# Гильзы цилиндров OM 457 Euro 4

## Изменение посадки гильзы и уплотнения

Транспортное средство	Двигатель	№ KS
Mercedes-Benz Евро 4; год выпуска 1998 →	OM 457.948/950-954/957/959/961/964-969/973/974/976/977/980/981	89 867 110

Рис. 1

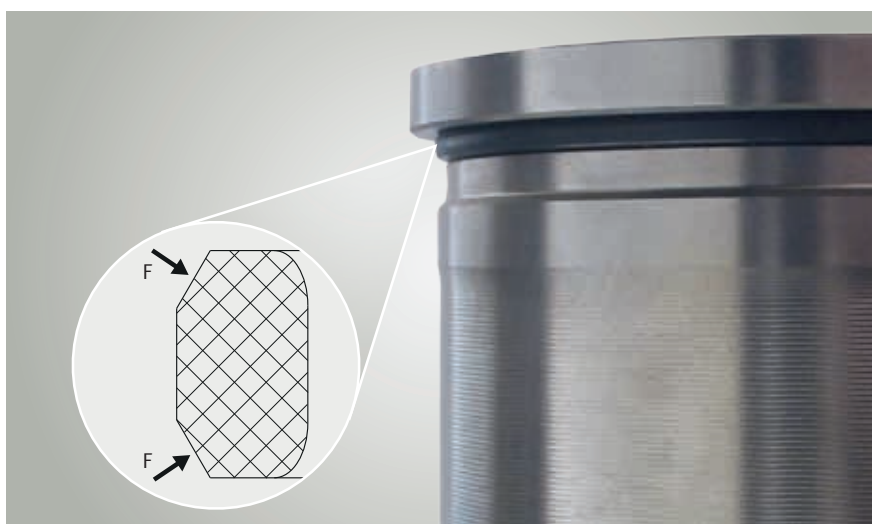
Гильза цилиндра в новом исполнении имеет под посадочным буртиком гильзы канавку для дополнительного уплотнительного кольца (Рис. 1).

Учитывайте положение уплотнительного кольца при монтаже. Обе фаски уплотнительного кольца (F) должны показывать наружу.
